# **Stellungnahmen der Öffentlichkeits- und Behördenbeteiligung**

## **Gemeinde Haßloch – Bebauungsplan Nr. 57 – Zwischen Lachener Weg und Sägmühlweg**

**Stellungnahmen zu den Anregungen der Bürger und der Behörden und sonstigen Träger öffentlicher Belange im Rahmen der Beteiligung nach § 3 Abs. 1 i.V.m. § 4 Abs. 1 BauGB**

### Google Maps

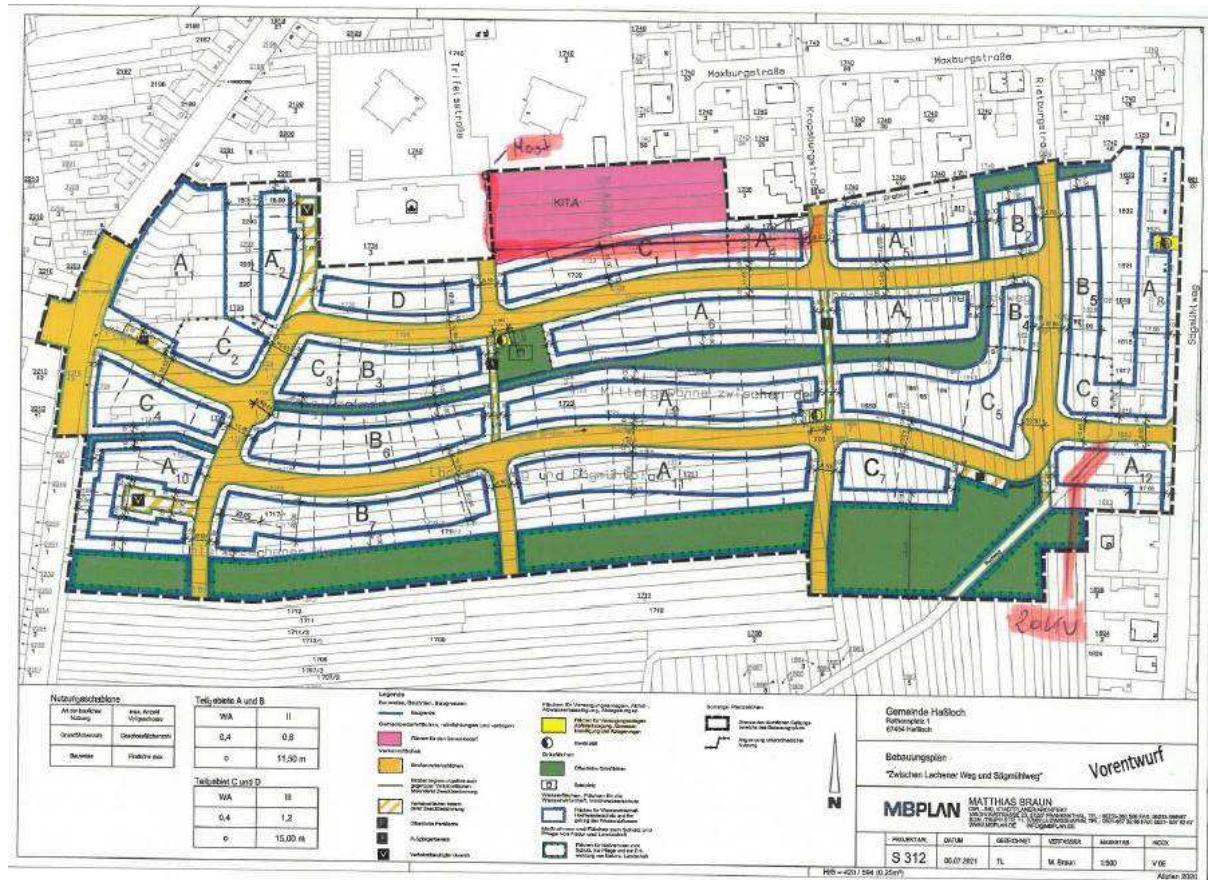
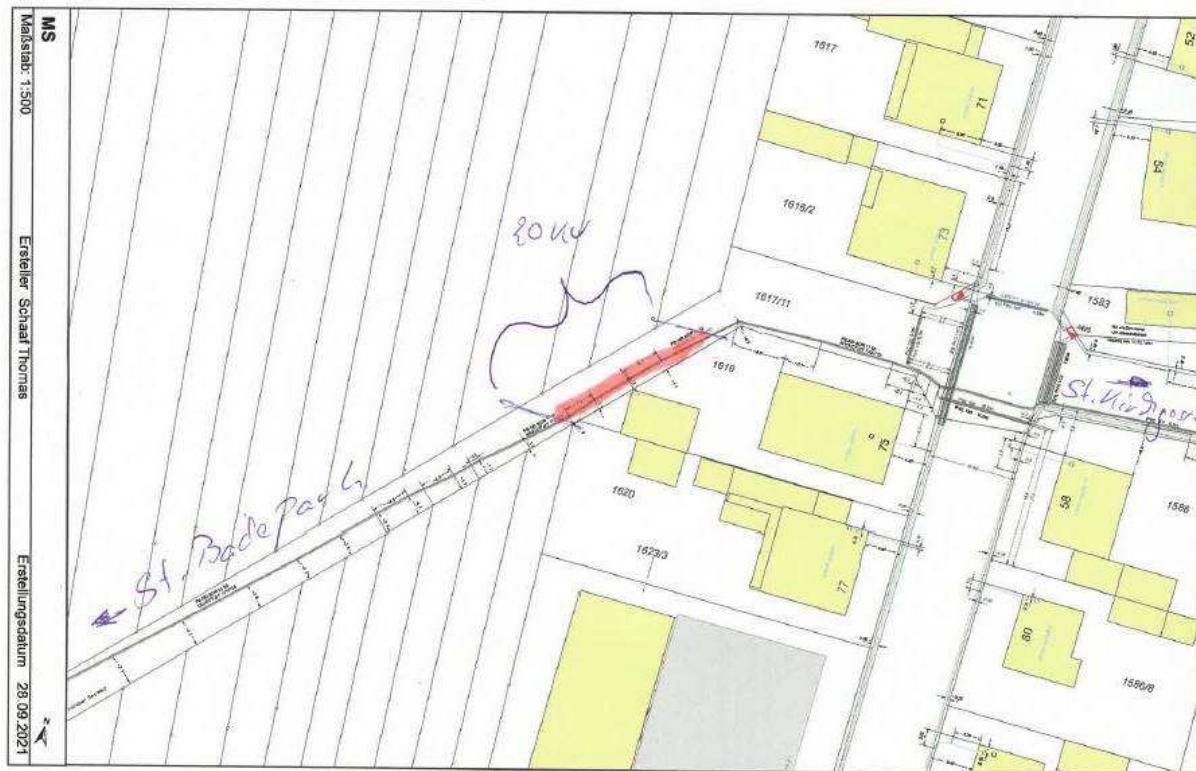
Diese Möglichkeit der Ableitung muss auf jeden Fall erhalten bleiben, kann aber in einer anderen Form gestaltet werden.	Die Möglichkeit zur Ableitung von Wasser in südlicher Richtung ist weiterhin gegeben.
Die Oberflächenentwässerung der Grundstücke sollte wieder dezentral auf den Grundstücken erfolgen. Eine Anbindung an größere Entwässerungsmulden wäre sinnvoll, aber technisch und finanziell schwer umzusetzen.	Die Oberflächenentwässerung ist nach Rücksprache mit der SGD Süd in zentralen Mulden vorgesehen. Die Funktionsfähigkeit der Siedlungsentwässerung kann so in besserem Maße gesichert werden.
<b>Beschlussvorschlag</b>	<p>Die <b>Stellungnahme wird zur Kenntnis genommen</b>. Die Maßnahmen der mittlerweile erstellten Gutachten werden entsprechend der offenzulegenden Planurkunde in die qualifizierte Bauleitplanung integriert.</p> <p>Die Planinhalte wurden aufgrund der Stellungnahme angepasst.</p> <p>Die Hinweise werden in die Planurkunde aufgenommen.</p>
